円山川流域委員会御中

委員 畑 武志

先の流域委員会オープンフォーラムで触れました点、説明が十分ではありませんでしたので、補足をさせていただきます。今後の河川対策においても重要ではないかと考えております問題です。

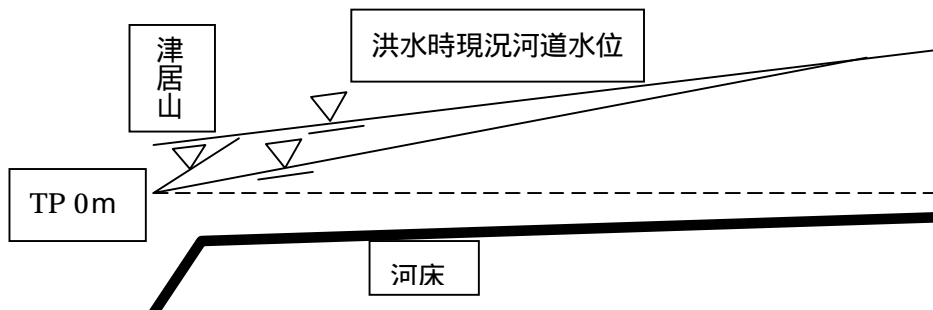
オープンフォーラムで申し上げた方法は河床掘削の代わりに水面勾配の増加による方法も検討する必要はないか、或いは両者を併用して掘削土量を減らせないかという視点で取り上げています。即ち、津居山検潮所地点の水位が平常時河川水位に比し、洪水時に相当高くなった点に注目しています。通常潮位に比しこの地点の水位が最大 T.P. 1.56 m まで上昇し、付近でも氾濫被害があったとのこと。課題検討会で以前申し上げた導流堤防が影響している可能性があるとも考えましたが、現地での聞き取りを行った結果では、導流堤によるよりも河川断面(河川幅)の不足による影響が主な原因であろうと思われます。これは、直上の検潮所地点で氾らんがあったのに、直下流の導流堤対岸船着き場付近は特に大きな水位上昇は見られなかったとの聞き取りに基づいています。

もし、図のように検潮所地点での河川水位を下流と同程度の 0 m 近く下げることができれば、Manning 式に従って概算すると、下流 2 km 地点の水位が現況河道水位に保たれ、河道条件が変わらない場合、流量は $I^{0.5}$ に比例することから、水面勾配 (I) の増加による流量増加割合は 1.38、即ち 40% 近い増加となります。また、もし 10 km 地点の水位が現況河道水位に保たれるとすると、同じく流量は 13% 程度増加することになります。河床掘削断面量で言えば、それぞれ 40%、13% に相当する河床断面の掘削と同等の効果も期待でき、浚渫・運搬作業をそれだけ減らすことになります。
